# 柏崎刈羽原子力発電所第7号機 工事計画認可申請に係る論点整理について

2020年7月30日  
東京電力ホールディングス株式会社

【論点1】「応答結果に影響する不確かさ要因」の取扱いについて【指摘事項に対する回答】

図4 最大応答値の比較（左から、加速度・せん断力・曲げモーメント）

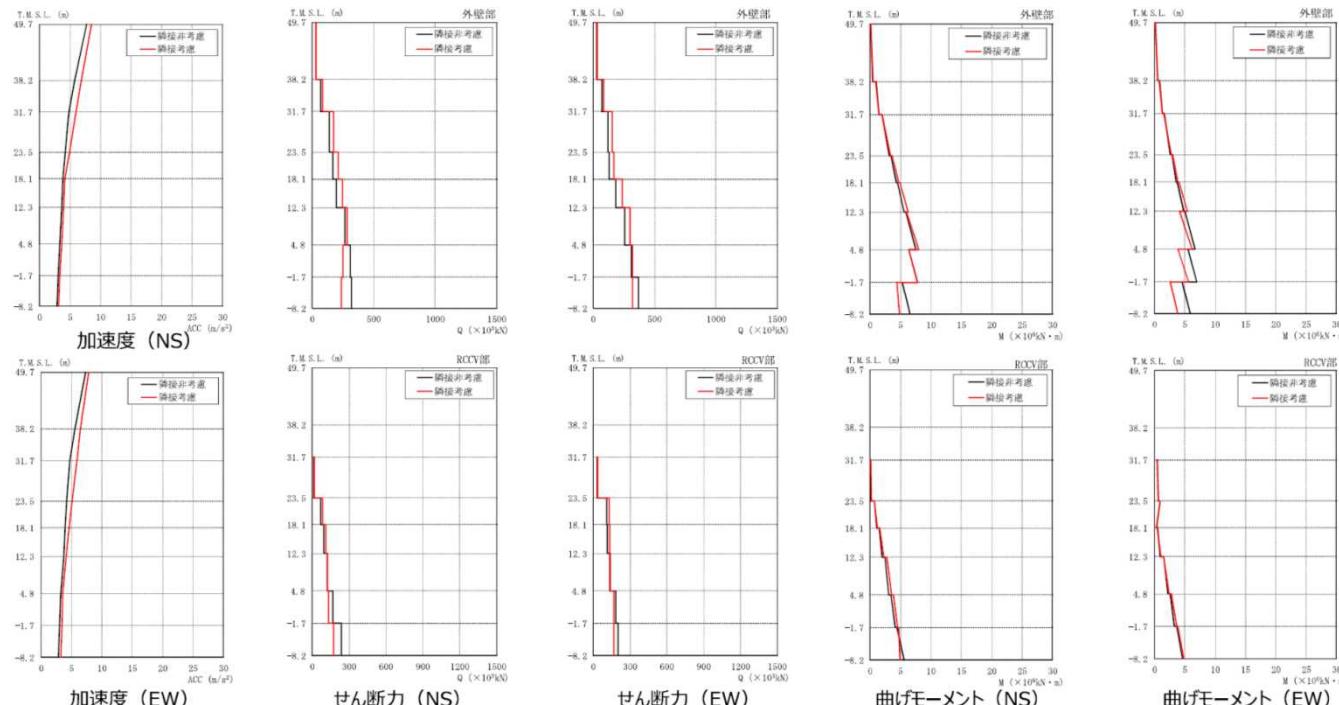
- 地震応答解析より得られた原子炉建屋の最大応答値について、全建屋を考慮した隣接モデル（ALL）と原子炉建屋を単独でモデル化したケース（S1）の比較結果を図4に示す。

応答結果に影響する不確かさ要因の取扱いについて、設計上の位置付けをより明確にした上で、不確かさ要因の重複に係る設計上の取扱いを整理して説明すること。また、原子炉建屋と同様に、他の主要建屋（タービン建屋、コントロール建屋、廃棄物処理建屋）での取扱いを整理して説明すること。

柏崎刈羽7号機では、軟岩としてのサイト特性、建屋の配置、埋込状況等の複合的な要因から、他サイトに比べて影響が大きい評価結果となっているため、影響評価結果の申請上の位置付けを明確化し、次回会合において、物性のばらつき、不確かさの考慮に係る考え方の整理に含めて説明すること。

- ・ 応答結果に影響する不確かさ要因の取扱いとして示した項目のうち、設計上の位置付けが明確でなかった項目（基本モデルの妥当性を確認できるため、設計上考慮しないとしたもの以外の項目）について、不確かさ要因の重複を含めた具体的な検討方法について整理した。
- ・ その上で、設計上の考え方を踏まえて各項目の申請上の位置付けについて整理した。また、「隣接建屋の影響」については、各施設の耐震評価に与える影響が無いことを補足説明資料にて確認しているものの、影響が有意な施設については工認添付書類※として、影響検討結果を記載する方針とした。

隣接建屋の影響	既往の知見による検討・考察により、定性的には影響が小さいことが確認出来るものの、柏崎刈羽原子力発電所が軟岩サイトであること及び6,7号機がツインプラントであり建屋群が近接して設置されていることを踏まえて、隣接建屋を考慮した地震応答解析を実施し、影響を確認した。	隣接建屋の影響によって応答が増幅又は減少する効果があることを確認したため、耐震評価における材料物性の不確かさを考慮した応答値に応答比率を乗じた場合にも許容値以下であり、耐震評価に与える影響がないことを確認する。	<p><b>設計用地震力</b>による部材評価の発生値に、応答比率を乗じて許容値以下であることを確認している。</p> <p>応答比率 = 隣接有り / 隣接無し</p>	<p><b>設計用地震力</b> × 応答比率によるFRS等を用いて、発生値が許容値以下であることを確認している。</p> <p>応答比率 = 隣接あり / 隣接無し</p>

（第877回 審査会合（令和2年7月16日）スライド9より抜粋）

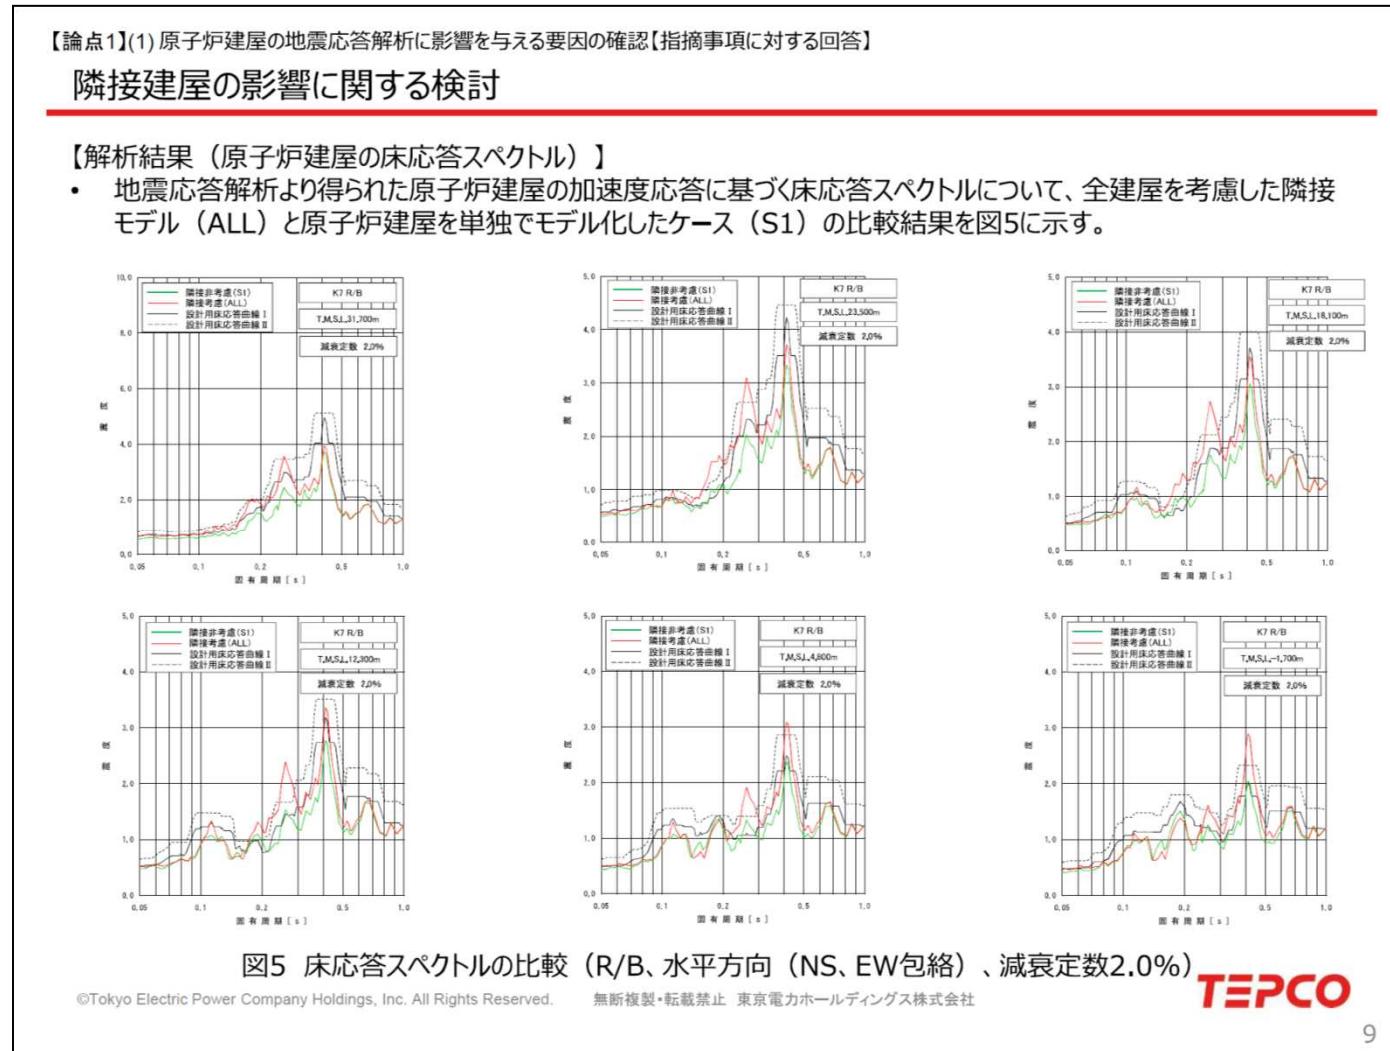
- 第877回審査会合では、「隣接建屋の影響に関する検討」について説明した。
